Commission économique pour l'Europe**Comité des transports intérieurs****Forum mondial de l'harmonisation
des Règlements concernant les véhicules****170^e session**

**Proposition de complément 8 à la série 06 d'amendements
au Règlement n° 16 (Ceintures de sécurité, ISOFIX et i-Size)****Communication du Groupe de travail de la sécurité passive***

Complément 8 à la série 06 d'amendements au Règlement n° 16 (Ceintures de sécurité, ISOFIX et i-Size)

Figure 2

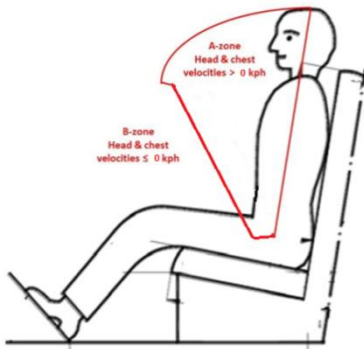
Annexe 1B, ajouter un nouveau point 12.1, libellé comme suit :

« 12.1 Dans le cas où l'homologation d'un système de retenue a été accordée/refusée/étendue/retirée², ce système peut être utilisé pour certains types de véhicules respectant la condition suivante : aucune partie intérieure ne doit se trouver dans la zone A telle que définie dans la figure 2 ci-dessous.

« Figure 1

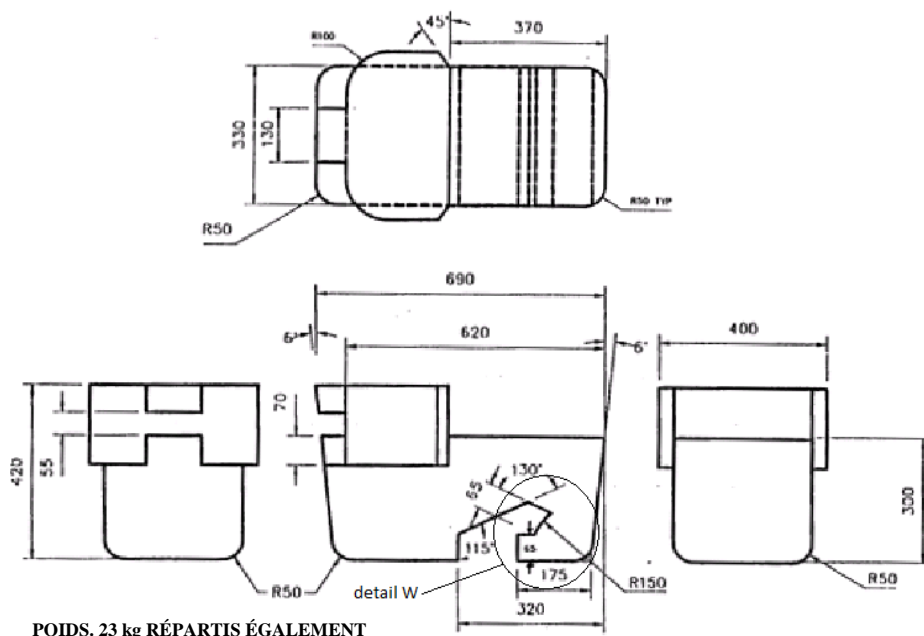
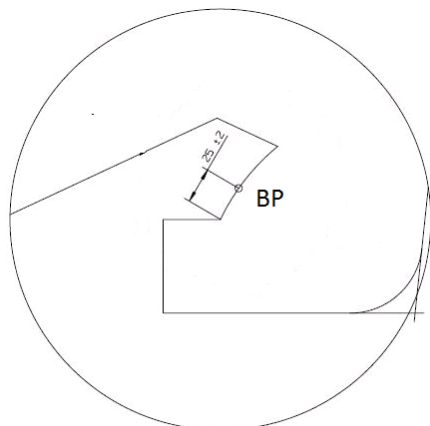
Paragraphe 3.2, lire :

« 3.2 La sangle abdominale de la ceinture doit être en contact avec les deux côtés du gabarit en arrière de l'échancrure prévue pour son passage (voir fig. 3). La sangle de la ceinture doit toujours couvrir les points BP aux extrémités gauche et droite du bord arrondi ; la position exacte du point BP sur le bord arrondi est précisée dans le détail W à la figure 1. ».

Figures 1 à 3, lire :
